改善箇所説明図

リコール対象車の主要諸元

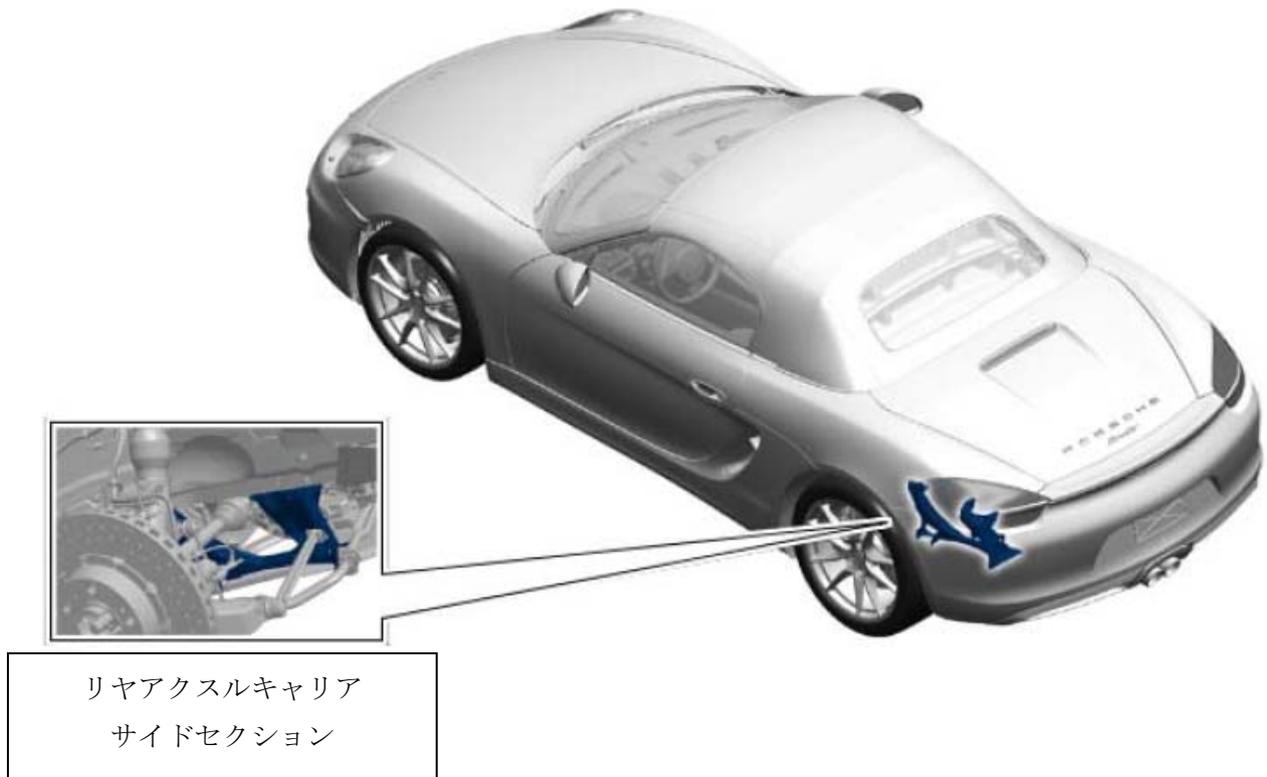
基準不適合発生箇所

緩衝装置において、左右リヤアクスルキャリアサイドセクションの鑄造が不適切なため、強度が不足しているものがある。そのため、当該部品が走行中に破損し、最悪の場合、ハンドル操作が正常に行えなくなるおそれがある。

注： □は不具合発生箇所を示す

改善措置の内容

全車両、左右リヤアクスルキャリアサイドセクションを良品に交換する。また、交換後アライメント調整等を行う。

識別： 改善済車両には車台番号打刻の右側に黄色ペイントを塗布する。
